改善箇所説明図 ③

基準不適合箇所

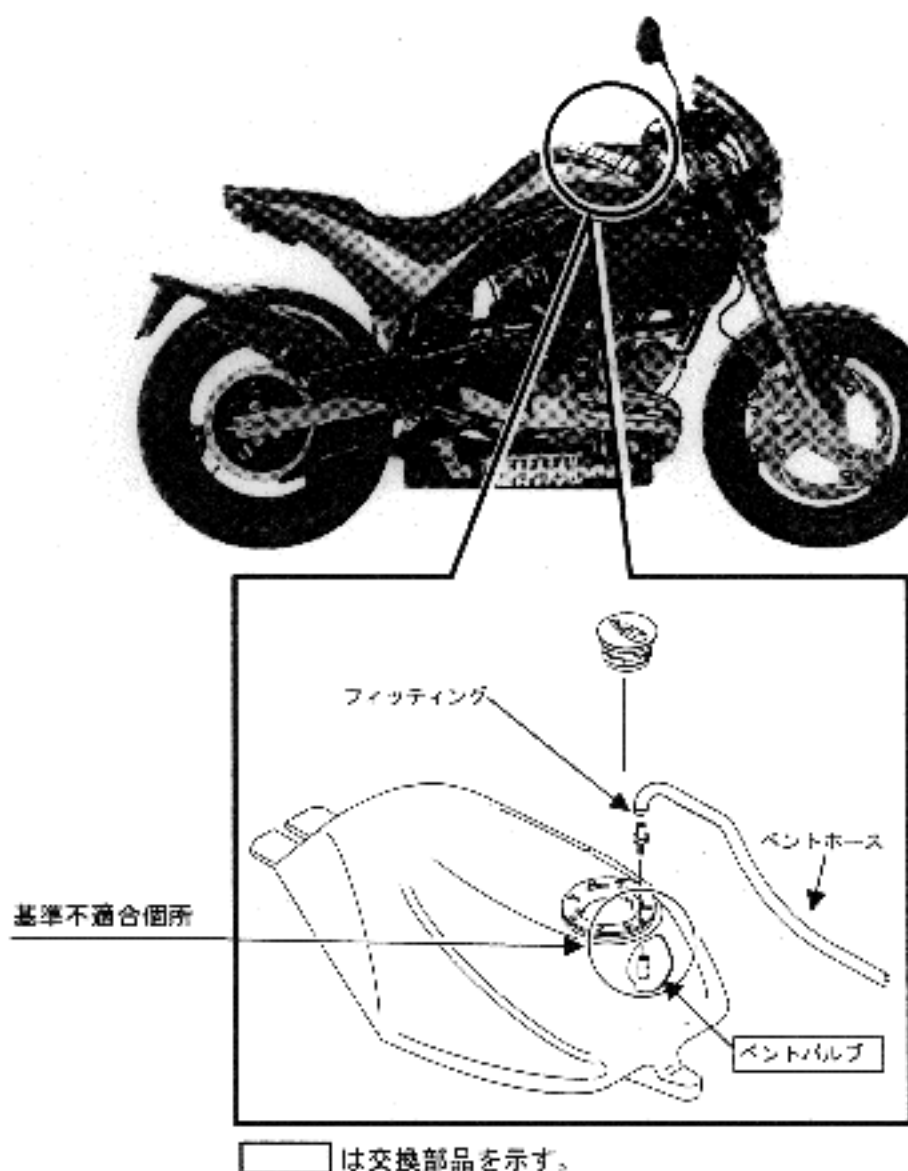
燃料タンク内部の圧力を調整するベントバルブにおいて、組み付け時の接着剤の塗布量が多いものがあり、当該バルブ内部の弁の機能が損われて燃料タンク内の圧力調整ができなくなり、内圧が低くなると燃料の供給不足による原動機の停止、又は、内圧が高くなるとキャブレタからの燃料漏れを起こす恐れがある。

不 具 合 品	たる型アルミ製
対 策 品	ベル型のプラスチックとアルミの組み合わせ

全車両、当該ベントバルブを対策品と交換する。
